# WICHTIGE - TECHNISCHE - INFORMATION

WTI Nr.: 83

Type: Odea Giro / Go

## Betreff: Konfiguration Elektronik

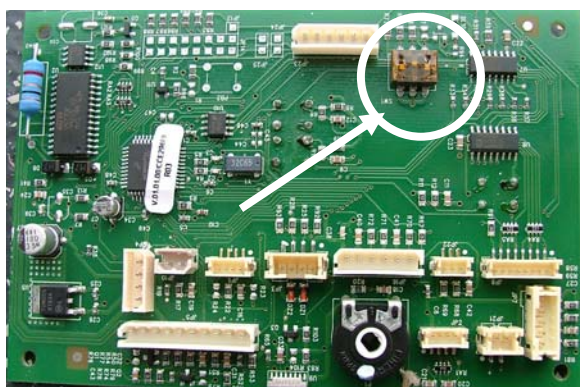
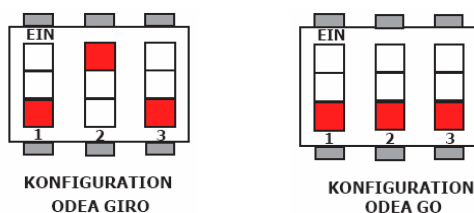
**Info:** Die Elektronik wird grundsätzlich immer als Talea/Odea Giro konfiguriert ausgeliefert.

| Odea GO / GIRO | Alt (2 Sensoren) | Neu (Kit 3 Sensoren) |
| Art. Nr.:      | 20000653         | 11004915             |

**Wichtig:** Das bedeutet, dass beim Einbau der Elektronik in eine Odea Go die DIP – switches anders gesetzt werden müssen (siehe Handbuch Talea / Odea Kap. 5 S12).

**Achtung:** Wird die Elektronik beim Einbau in eine Odea GO nicht richtig konfiguriert, so wird bei leuchtender Dampftaste Heißwasser ausgegeben und bei nicht leuchtender Dampftaste wird Dampf erzeugt (Konfiguration Rapidsteam).
